Landratsamt Rhein-Neckar-Kreis
Wasserrechtsamt
Wasserrechtsreferat

Ausbau Leimbach von HRB Nußloch (km 21+860) bis zur
ehem. Hubbrücke in Wiesloch (km 23+270) Maßnahme 3.1

PLANFESTSTELLUNGSBESCHLUSS

Abbildung 1: Vergleich der Einzugsgebietsgrößen gemäß Basisdaten (LU) und auf Grundlage eines DGM mit mindestens 1 m

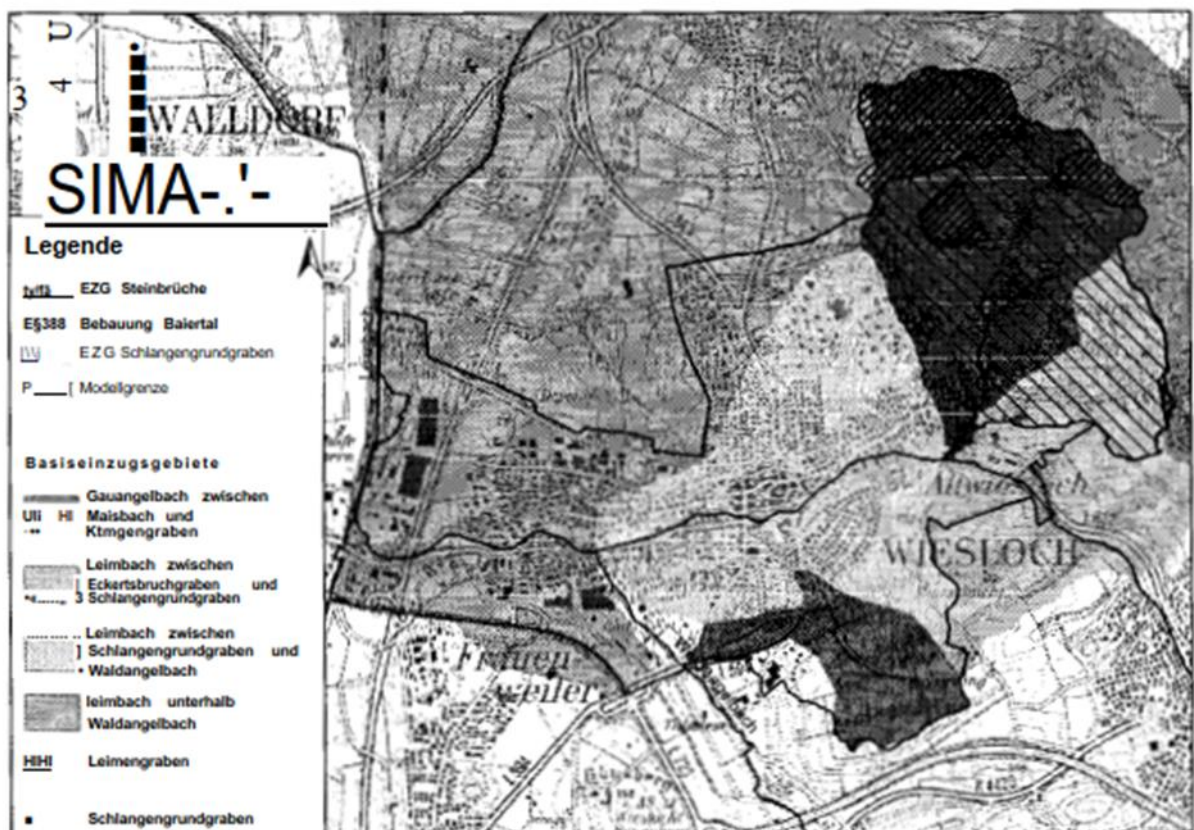
- Es wurden Ungereimtheiten bei der Flächenzuordnung und Größe von Teileinzugsgebieten vor allem am Schlangengrundgraben festgestellt (Abbildung 1). Beispielsweise wurde für das Einzugsgebiet des geplanten Hochwasserrückhaltebeckens Wiesloch festgestellt, dass dies geringfügig kleiner sein muss (grüne Fläche). Gleichzeitig wird das Einzugsgebiet des Schlangengrundgrabens, um zuvor genannte Fläche vergrößert und um Steinbruchflächen, die nicht zum Abfluss kommen können, verkleinert (pink schraffierte Fläche).

Es werde um Prüfung dieser Fragen und die Antworten darauf gebeten, inwieweit diese Feststellungen richtig seien und welche Auswirkungen sich beim Flussgebietsmodell ergeben, wenn diese Punkte berücksichtigt würden.

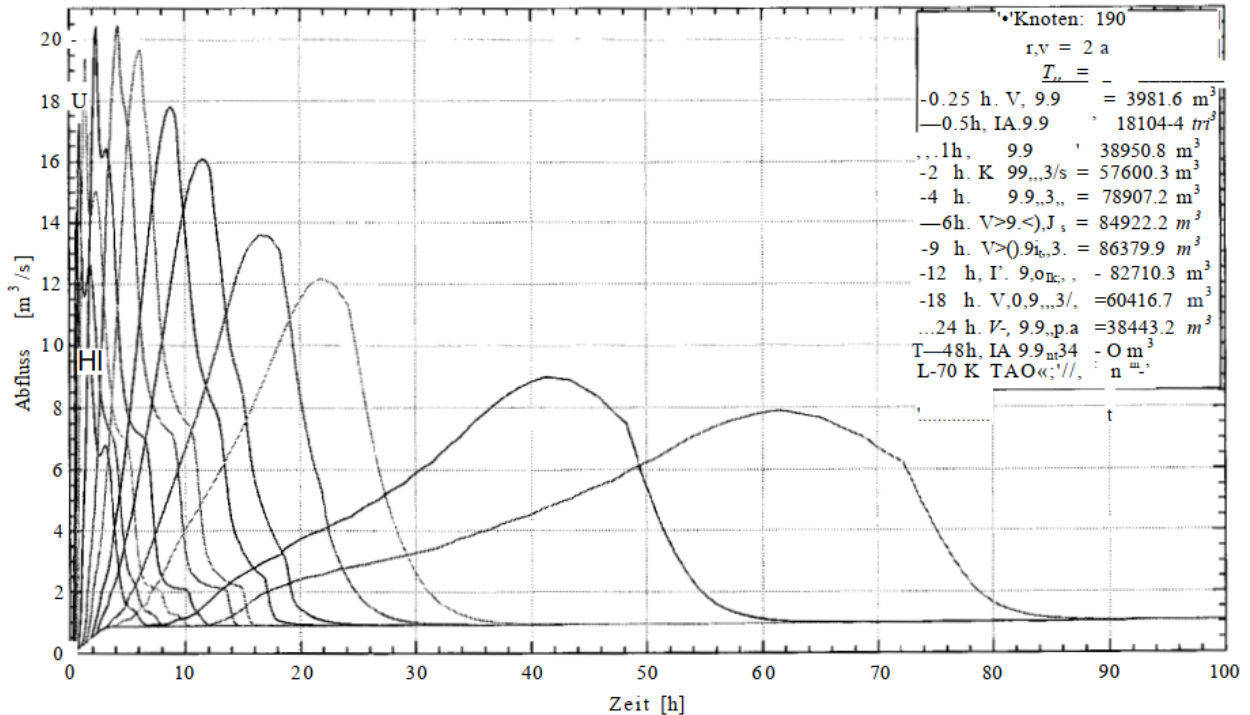
- Es wird die Errichtung von drei kleinen Rückhaltebecken mit wenigen 10.000 m³ und die Umwandlung einer landwirtschaftlichen Fläche in eine extensiv genutzte Fläche angeregt, um die Bebauung von Altwiesloch vor wild abfließenden Oberflächenabflüssen zu schützen. Auch wurde festgestellt, dass eine Retention der Oberflächenabflüsse in der Schlosswiese stattfindet und erst wenn diese gefüllt ist, Oberflächenabflüsse in den Leimbach abfließen können.

Es wird daher eine Korrektur des Flussgebietsmodells bei den angesprochenen Punkten und eine Neuberechnung gefordert, wenn diese Ergebnisse bestätigt werden. In dieser muss auch die Wirkung der Becken auf den Gesamtabfluss unterhalb der Waldangelbachmündung untersucht werden. Auch deshalb, weil die Abflussspitzen des Flussgebietsmodells am Leimbach-Pegel (Knoten 190) nur sehr kleine Volumina aufweisen. In Abbildung 2b sind beispielsweise die Volumina oberhalb von 30m³/s überschlägig mit $V = \text{Summe}(Q_i - 30\text{m}^3/\text{s}) \cdot 5\text{min} \cdot 60\text{s}/\text{min}$ berechnet worden. Für die Niederschlagsdauer N_d von zwei Stunden beträgt diese noch nicht einmal 33.000m³. Für die Planungsgrundlage der hier vorliegenden Planung wird der Klimafaktor von 15% berücksichtigt. Hierfür ergibt sich ein Volumen von 51.000 m³, welches keine wesentliche Änderung darstellt (Abbildung 2c). Welche Auswirkungen ergeben sich auf den Abfluss unterhalb der Waldangelbachmündung, wenn die geforderten Korrekturen am Flussgebietsmodell vorgenommen und die kleinen Rückhaltebecken errichtet werden?

(a) zweijährliches Niederschlagsereignis

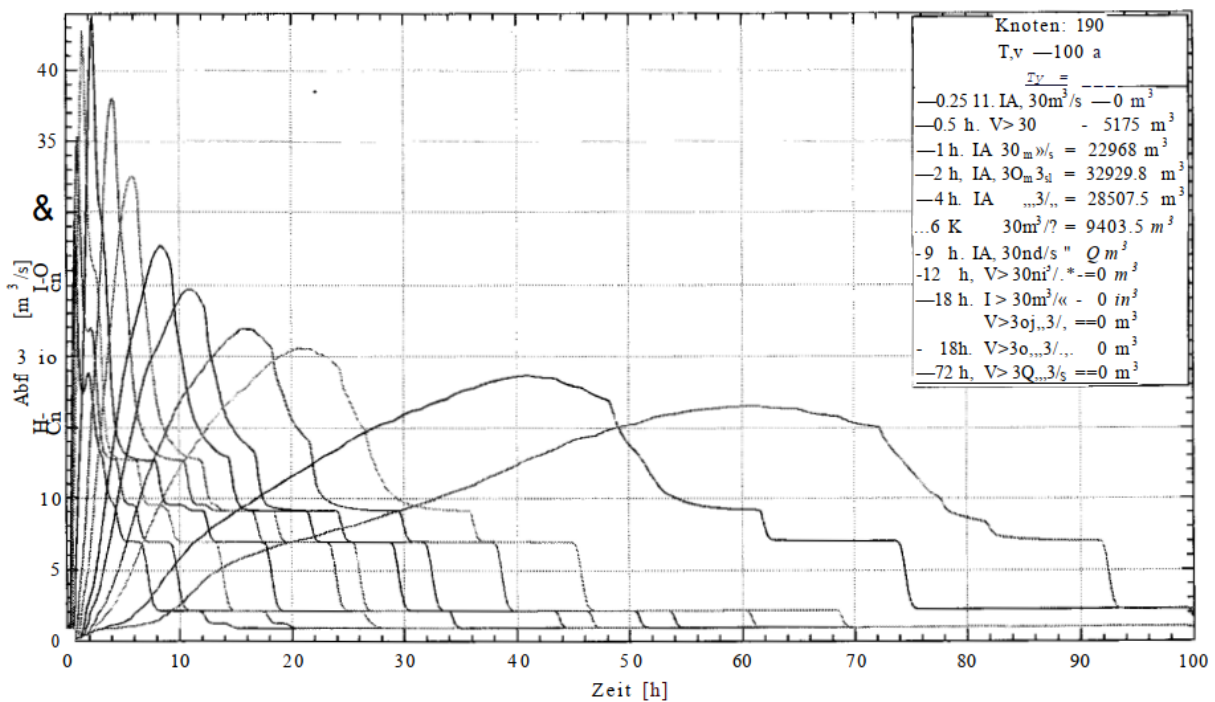
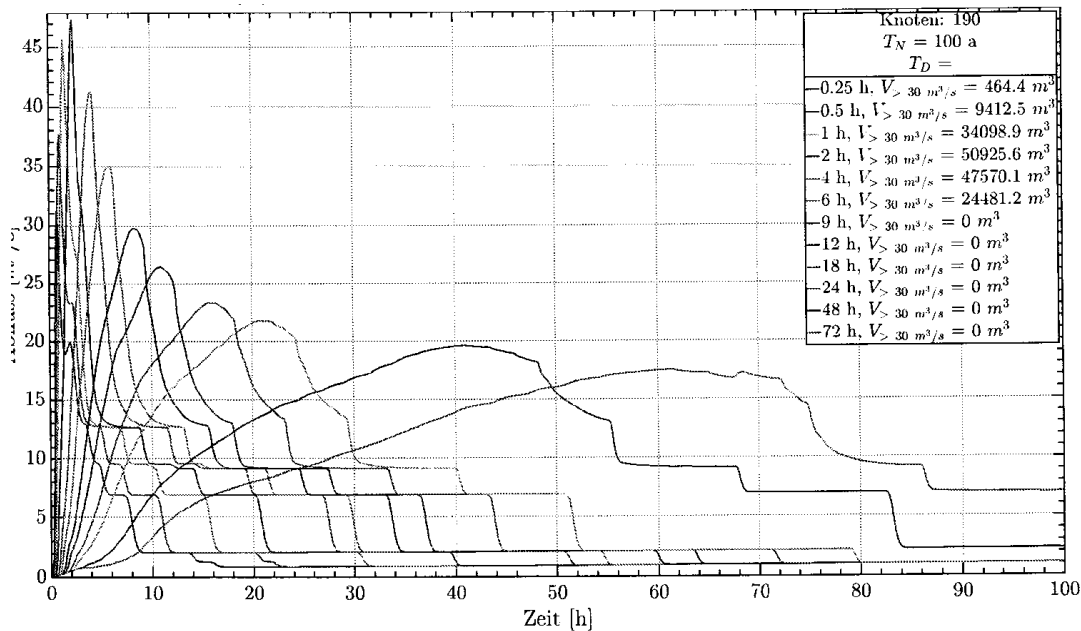
- Wie erklärt sich für den Antragsteller der geringe Unterschied zwischen den maximalen Pegelaufzeichnungen seit 1978 und den berechneten Abflusswellen für das zwei-jährliche Niederschlagsereignis des Flussgebietsmodells (Abbildung 2a) bei kurzen Niederschlagsdauern?
